UZUPEŁNIENIE
RAPORTU O ODDZIAŁYWANIU NA ŚRODOWISKO PRZEDSIĘWZIĘCIA
PN. FARMA FOTOWOLTAICZNA „PRZYBRDA” W OBRĘBIE BIAŁA,
W GMINIE MIEJSKO-WIEJSKIEJ BIAŁY BÓR
(POW. SZCZECINECKI, WOJ. ZACHODNIOPOMORSKIE)

Gdańsk, 27 maja 2024 r.

Uzupełnienie „Raportu o oddziaływaniu na środowisko przedsięwzięcia pn. Farma Fotowoltaiczna „Przybrda” w obrębie Białą, w gminie miejsko-wiejskiej Białą Bór (pow. szczecinecki, woj. zachodniopomorskie)”, dalej zwanego **Raportem**, sporządzono na wezwanie Burmistrza Białego Boru z dnia 04 kwietnia 2024 r. (znak OŚ.6220.18.2023.AM), w zakresie wskazanym w wezwaniu Regionalnego Dyrektora Ochrony Środowiska w Szczecinie z dnia 04 kwietnia 2024 r. (znak WST-K.4221.27.2024.MGN), dalej zwanym **Wezwaniem**.

Rys. 1. Teren Farmy Fotowoltaicznej „Przybrda” na podkładzie ortofotomapy z oznaczonymi minimalnymi odległościami ogrodzenia farmy od zabudowy mieszkaniowej, zagrodowej i rekreacyjnej (oznaczenia A-E jak w tabeli powyżej)

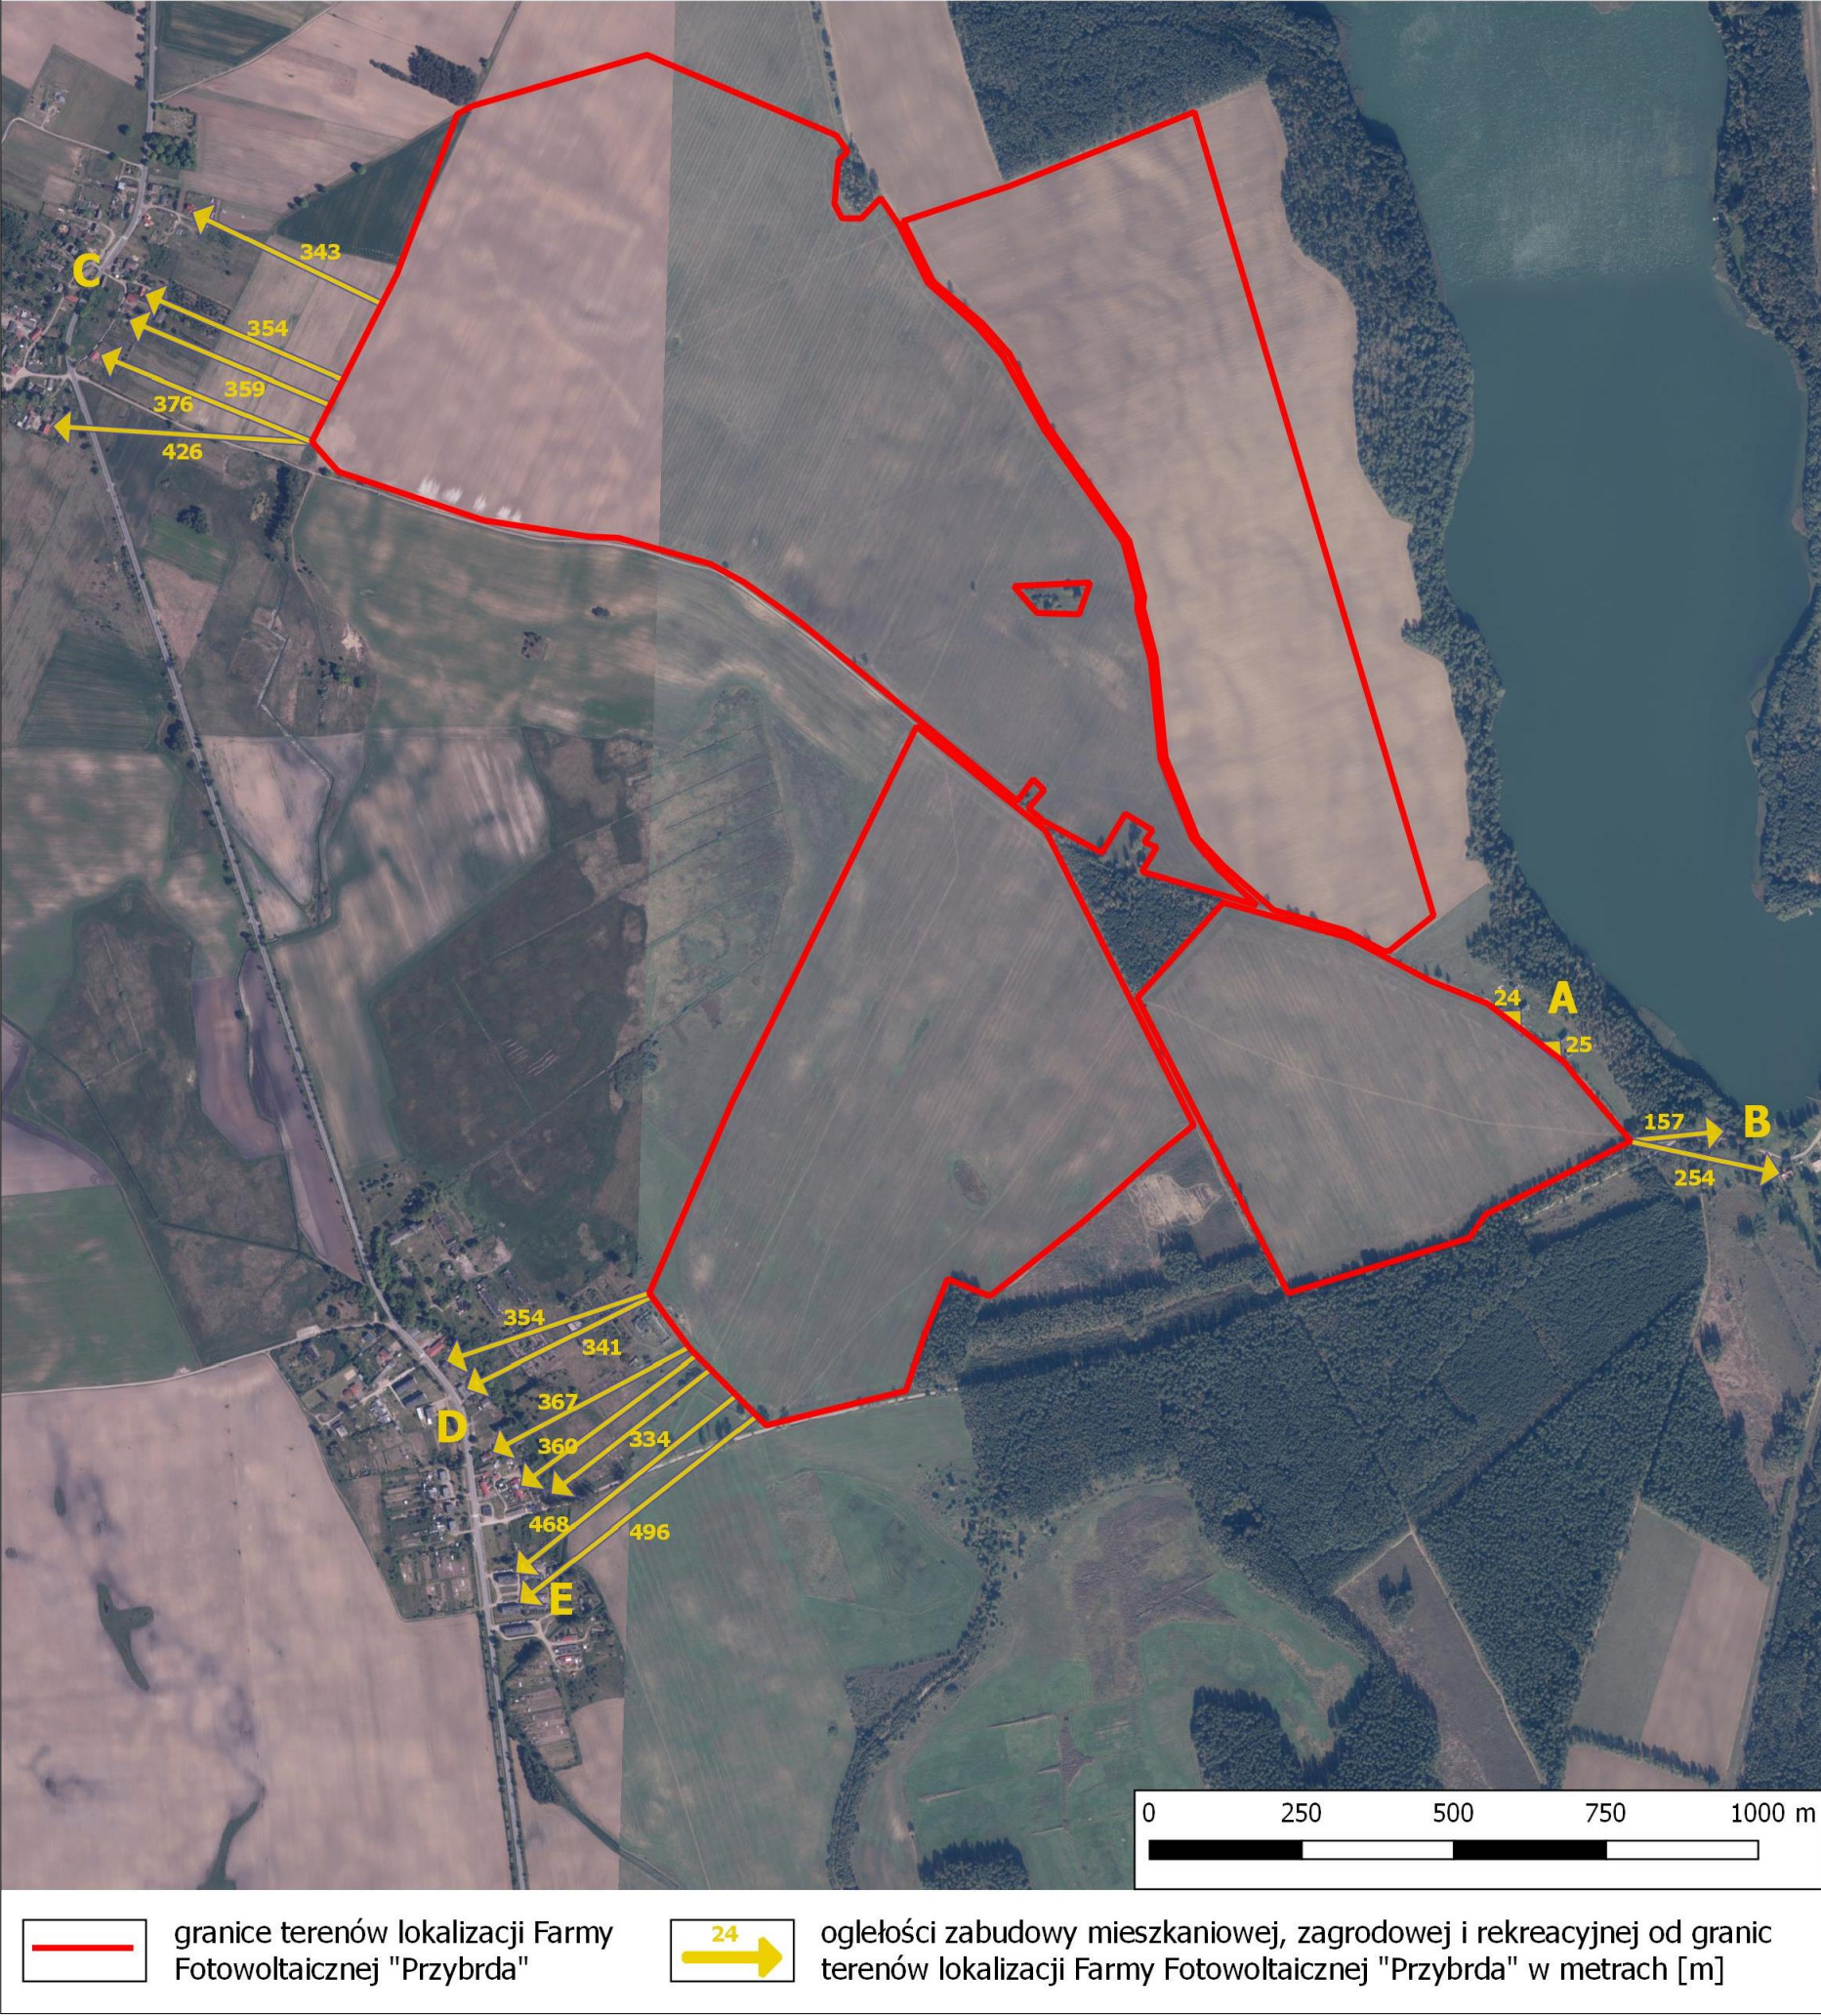
Zestawienie minimalnych odległości elementów przedsięwzięcia oznaczonych na PZT (zob. **załącznik nr 1a,b do Uzupełnienia**): ogrodzeń, kontenerowych stacji transformatorowych, kontenerowych/modułowych magazynów energii i inwerterów od rodzajów zabudowy (oznaczenia A-E zgodne z rys. 1) zawiera poniższa tabela. Rodzaje zabudowy w gminie Biały Bór (A, C, D i E w tab.) są zgodne z pismem Urzędu Miasta Biały Bór z dnia 18.05.2024 r. (załącznik do analizy akustycznej – **załącznik nr 2 do uzupełnienia Raportu**).

Odległości zabudowy od ogrodzenia farmy fotowoltaicznej przedstawiono na ortofotomapie (rys. 1).

Rys. 2a. Trasy lokalnych przemieszczeń fauny naziemnej w wariantcie Farmy Fotowoltaicznej „Przybrda” proponowanym przez wnioskodawcę, wskazanym do realizacji jako najkorzystniejszy dla środowiska

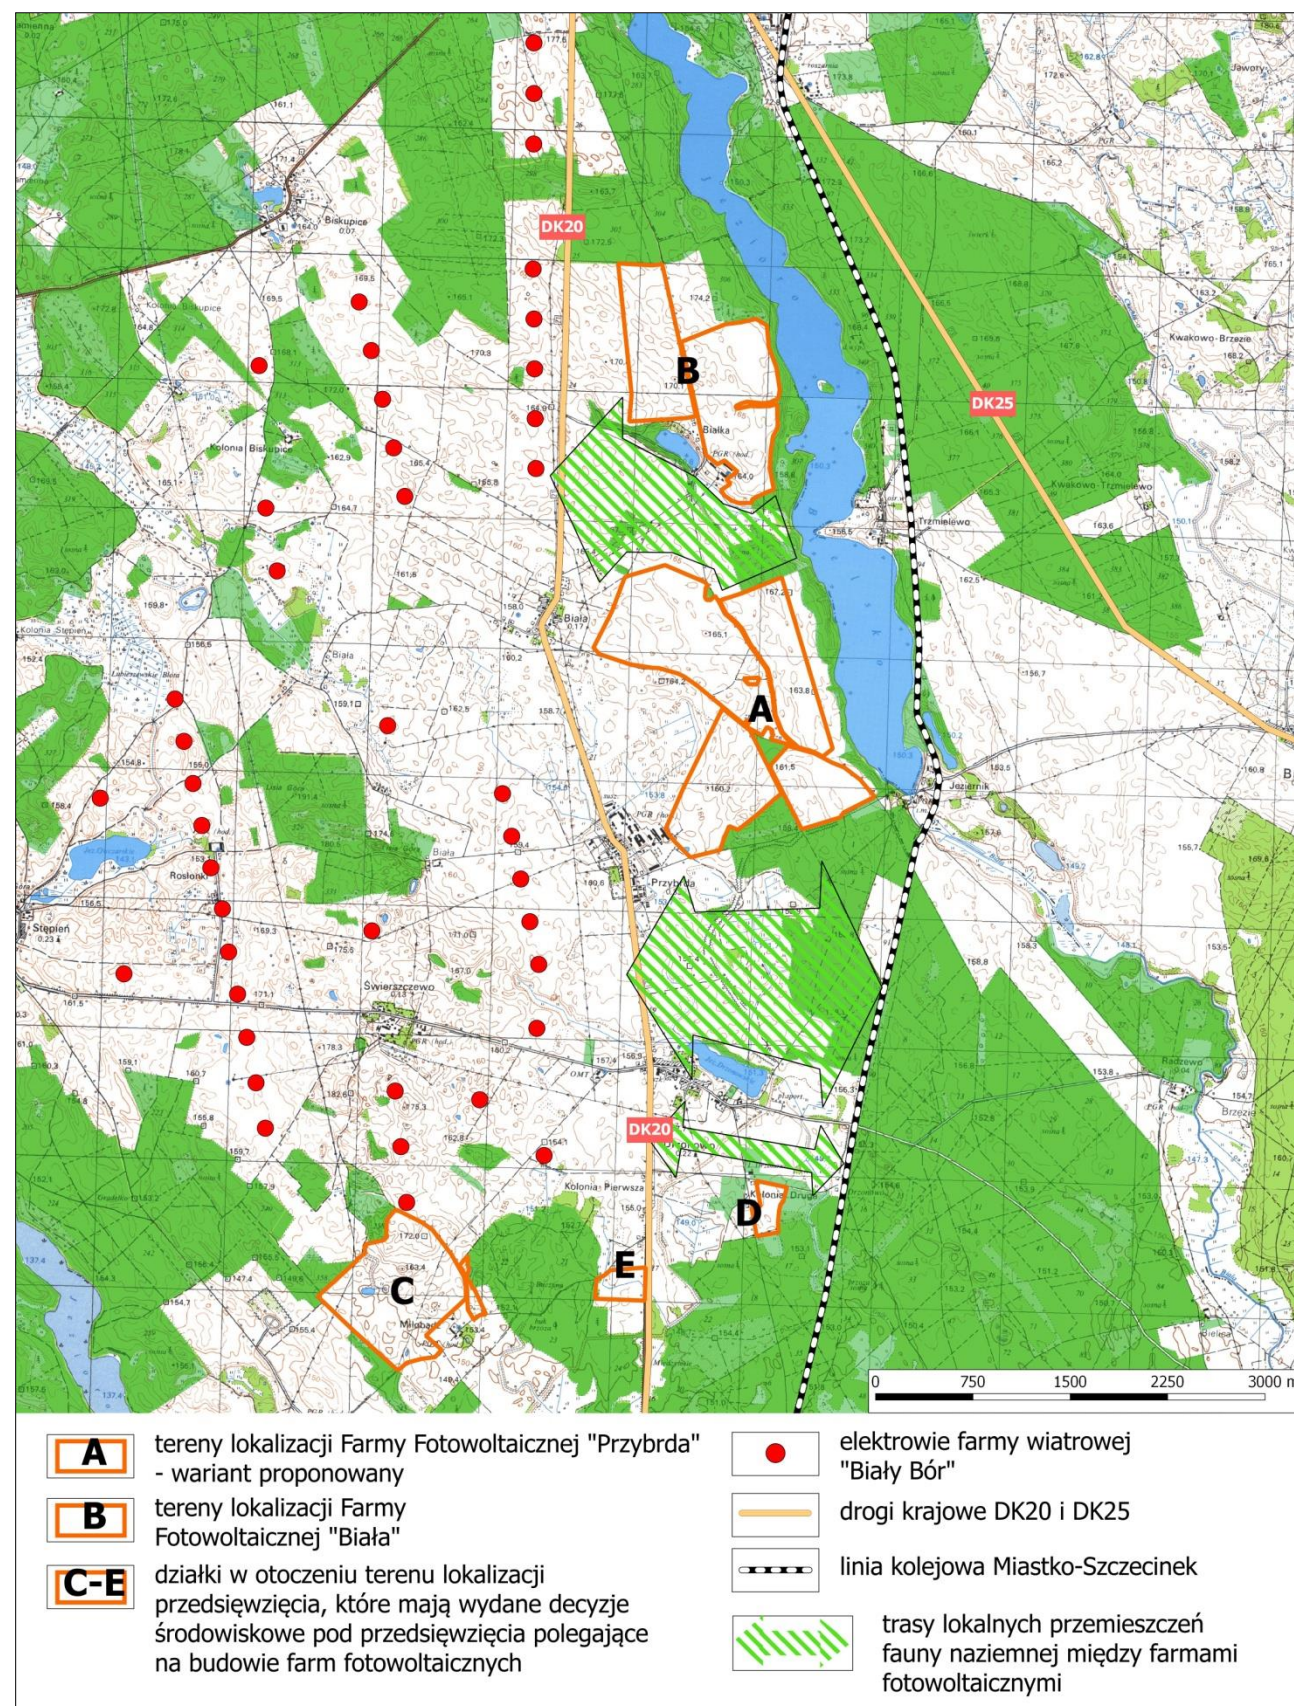
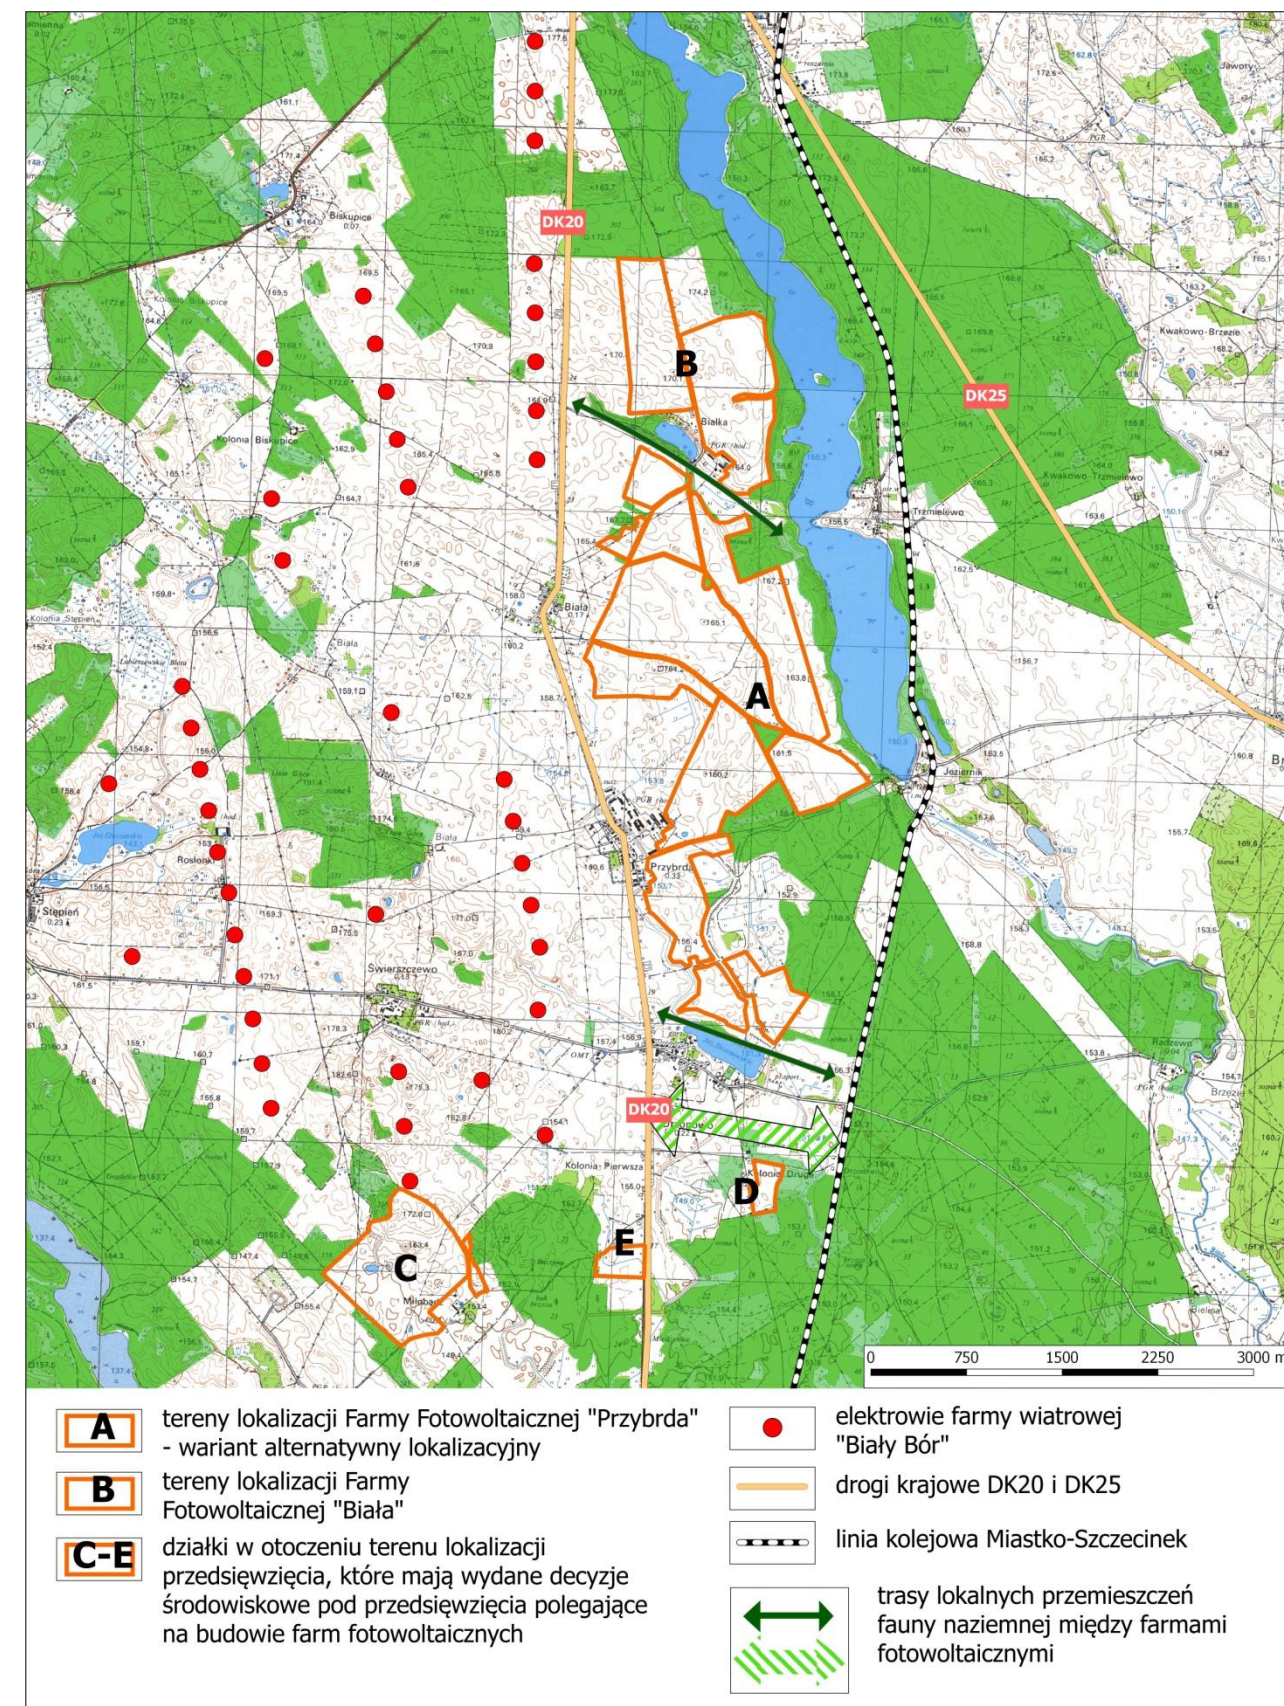
W Raporcie wykazano następujące działania minimalizujące bezpośrednio lub pośrednio negatywny wpływ Farmy Fotowoltaicznej „Przybrda” na zwierzęta (tab. 13 w Raporcie):

- zdecydowanie mniejszą powierzchnię farmy niż w wariantcie lokalizacyjnym, z pozostawieniem w użytkowaniu rolniczym dużych terenów na północ i południe od farmy, które mogą być wykorzystywane przez faunę jako żerowiska i szlaki lokalnych przemieszczeń (rys. 2);
- niższe konstrukcje wsporcze paneli (do 5 m n.p.t.) niż w wariantcie technologii budowy (do 8 m n.p.t.), zmniejszające ich potencjalną kolizyjność wobec ptaków.
